改善箇所説明図

BCM
(ボディ・コントロール・モジュール)

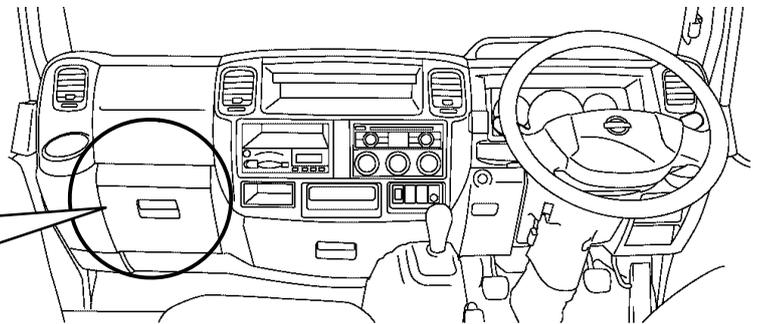
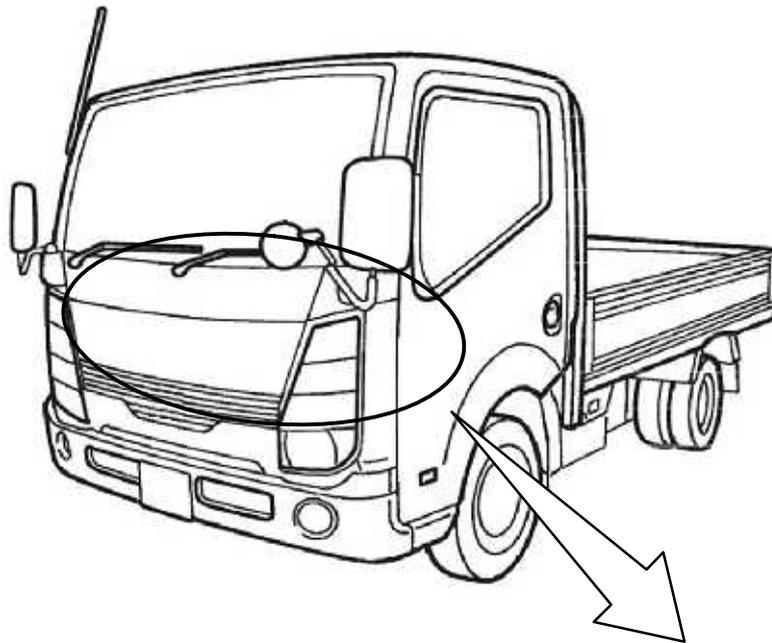
基準不適合発生箇所

電装部品の作動を制御するBCM(ボディ・コントロール・モジュール)において、回路が不適切なため、ドアロック作動時のノイズにより方向指示器用の素子が破損し、方向指示器が点灯したままになることがある。そのまま点灯させておくと、最悪の場合、当該素子が発熱して焼損し、火災に至るおそれがある。

改善の内容

全車両、当該BCMを対策品と交換する。

識別：銀色のシールをモデルナンバープレートの右横に貼り付ける。
